Nota van zienswijzen en wijzigingen Bestemmingsplan “Hooge Berkt II”

Collegevoorstel: 21 maart 2023
Raadsbesluit: 20 april 2023

Wijzigingen in de regels ten opzichte van het ontwerpbestemmingsplan

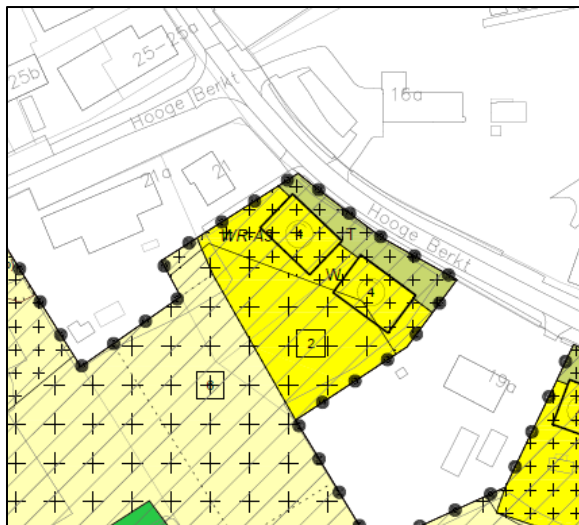
Ambtshalve en naar aanleiding van de zienswijzen zijn de volgende wijzigingen voorgesteld:

<i>Ontwerpbestemmingsplan</i>	<i>Gewijzigde regeling</i>
3.3 Wijzigingsbevoegdheid Burgemeester en wethouders zijn bevoegd het plan ter plaatse van de aanduiding 'wetgeving-zone - wijzigingsgebied' te wijzigen in 'Woongebied', met in achtneming van het volgende: - De regels van Artikel 9 en 16.1 worden van toepassing. - Het aantal woningen mag niet meer bedragen dan 15.	3.3 Wijzigingsbevoegdheid 3.3.1 Wijzigingsgebied 1 Burgemeester en wethouders zijn bevoegd het plan ter plaatse van de aanduiding 'wetgeving-zone – wijzigingsgebied 1' te wijzigen in 'Woongebied', met in achtneming van het volgende: - De regels van Artikel 9 en 16.1 worden van toepassing. - Het aantal woningen mag niet meer bedragen dan 15. 3.3.2 Wijzigingsgebied 2 Burgemeester en wethouders zijn bevoegd het plan ter plaatse van de aanduiding 'wetgeving-zone – wijzigingsgebied 2' te wijzigen in 'Woongebied', met in achtneming van het volgende: - Er moet worden voldaan aan de regels inzake ruimte-voor-ruimtekavels, zoals opgenomen in de Interim Omgevingsverordening Noord-Brabant of vervangende provinciale verordening. - De regels van Artikel 9 en 16.1 worden van toepassing. - Het aantal woningen mag niet meer bedragen dan 2.

Wijziging verbeelding

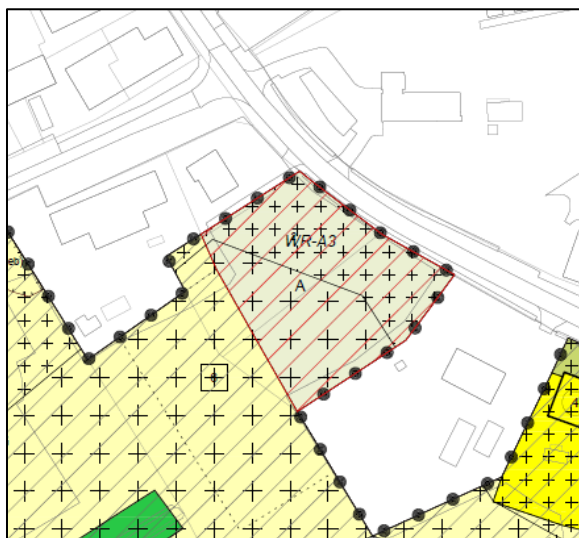
Bestemming 'Wonen' gewijzigd naar bestemming 'Agrarisch' met gebiedsaanduiding 'Wetgevingszone – wijzigingsgebied 2'
